VYSVĚTLENÍ ZADÁVACÍ DOKUMENTACE Č. XIII

K VEŘEJNÉ ZAKÁZCE

PARKOVACÍ DŮM SKOŘEPKA

ZADAVATEL: Brněnské komunikace a.s.

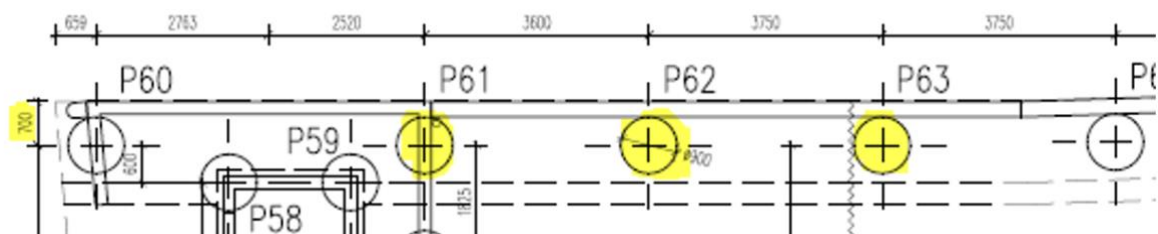
Ve výkazu výměr nesouhlasí položky pro sejmutí ornice a sadbu trávníku. Část ornice zůstává na stavbě, kde bude využita na sadbu trávníku. Ve výkazu výměr je ale v položce pro odvoz na skládku celé množství. Správně by se mělo odvézt na skládku jen 63,42 m3. Žádáme o kontrolu.

Zadavatel sděluje, že po provedené kontrole přílohy č. 5B ZD – výkazu výměr nebylo nalezeno chybné zpracování položek.

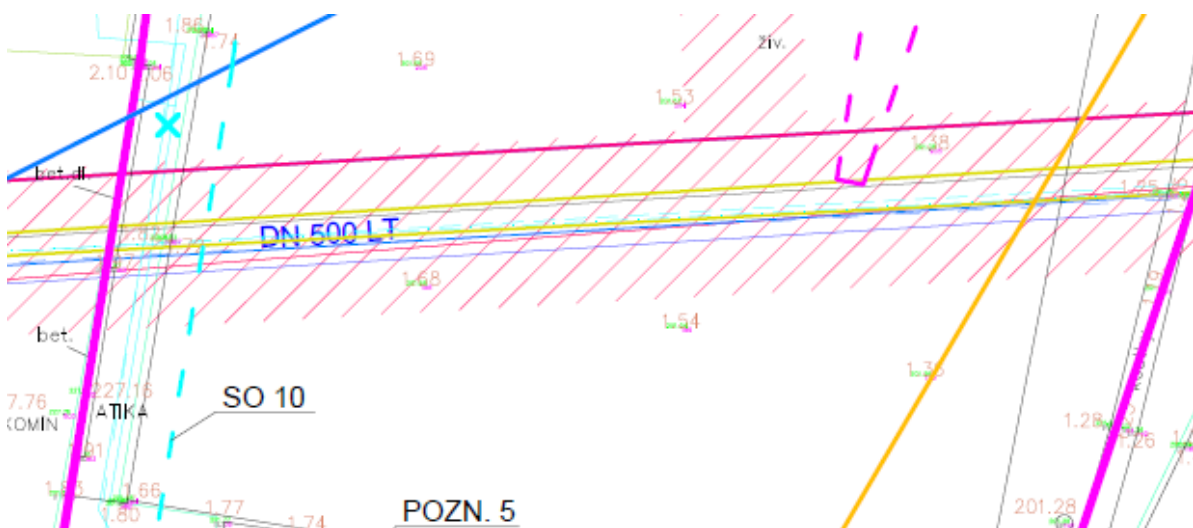
Přímo pod novým objektem prochází kolektor. Část navržených pilot se nachází přímo v místě kolektoru nebo v jeho ochranném pásmu. Jakým způsobem bude probíhat pilotáž v tomto prostoru?

Zadavatel sděluje, že postup provádění výstavby bude probíhat dle podmínek TSB a.s. – informace viz „Vyjádření pro územní rozhodnutí pro stavební povolení“ od společnosti TSB a.s. ze dne 18.11.2020.

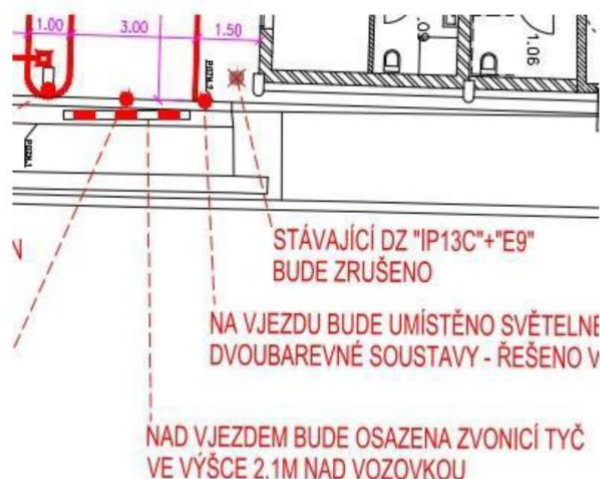
V zaslaném VV: „Příloha č. 5B ZD – výkaz výměr ve znění vysvětlení č. X“ jsme nedohledali položku, která by odpovídala zvonící tyči, která by měla být nad vjezdem do parkovacího domu. Prosíme o doplnění popř. upřesnění, které položky by měl být tento prvek součástí.

Zadavatel sděluje, že v aktualizované příloze č. 5B ZD – výkazu výměr, kterou přikládá k tomuto vysvětlení, přidal položku č. 91.

91	91R014	D+M Signalizační tyč, materiál technický polymer. Tyč zavěšená pomocí dvou lanek., Tyč dlouhá 3m, žlutá barva	ks	1,00000	0,00
		Zvonící tyč nad vjezdem ve výšce 2,1 m nad vozovkou.			
		1		1,00000
